Commission économique pour l'Europe**Comité des transports intérieurs****Forum mondial de l'harmonisation
des Règlements concernant les véhicules****158^e session**

Genève, 13-16 mars 2012

**Accord de 1958 – Examen de projets d'amendements
à des Règlements existants, proposés par le GRE****Proposition de complément 19 au Règlement n° 23
(Feux de marche arrière)****Communication du Groupe de travail de l'éclairage
et de la signalisation lumineuse***

Figure 1
Marquage des feux simples

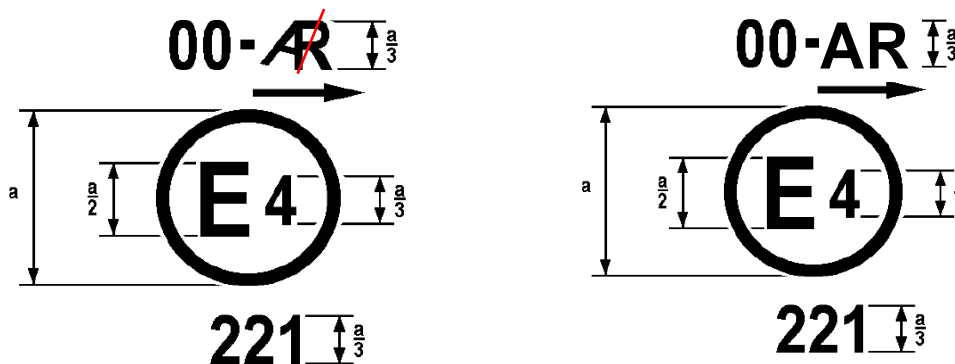
Annexe 2, figure 1, modifier comme suit:
